SUPERINTENDENCIA DE INDUSTRIA Y COMERCIO

Re: Expediente No. 13-252.776

Solicitud de patente a nombre de **SANTEN PHARMACEUTICAL CO., LTD.**

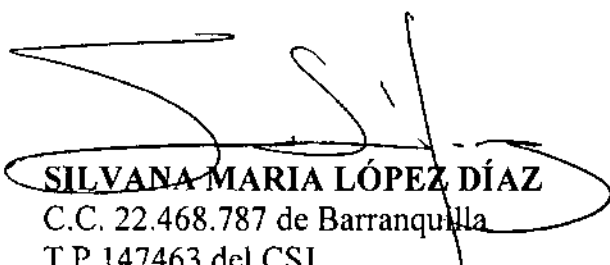
Como primera medida, es deseo de la solicitante indicar que ni D1 ni D2 ni D3 divulgan la inclinación que fue incluida en las nuevas reivindicaciones 1 y 5.

En la presente invención, la guía de desplazamiento puede moverse suavemente por el suministro de la inclinación (3f). D1 a D3 nunca enseñan esta estructura o dichos efectos.

Por ejemplo, el objeto de la estructura de D2 es evitar el movimiento involuntario del deslizador. Este objeto de D2 es completamente diferente del efecto de la presente invención, por lo tanto es imposible para una persona experta en la técnica acercarse a la presente invención con lo divulgado en D2.

En vista de lo anterior, la Solicitante desea manifestar que ninguna de las referencias citadas y la combinación entre ellas, enseña o sugiere cada característica expuesta en la nueva reivindicación 1.

- 1.1 Como primera medida, se modificó la antigua reivindicación 1 (nueva reivindicación 1), en la cual se ha incluido la nueva característica que dice: "la guía está provista de una inclinación con la que la guía de desplazamiento hace contacto de manera que la guía de desplazamiento se mueve a lo largo de la inclinación", con el fin de dar mayor claridad a la invención reclamada. La modificación se encuentra debidamente sustentada en la Pág. 4, líneas 17 a 23.

- 1.2 La nueva reivindicación 5 explica la inclinación incluida. La modificación se encuentra debidamente sustentada en la Pág. 4, líneas 17 a 23.
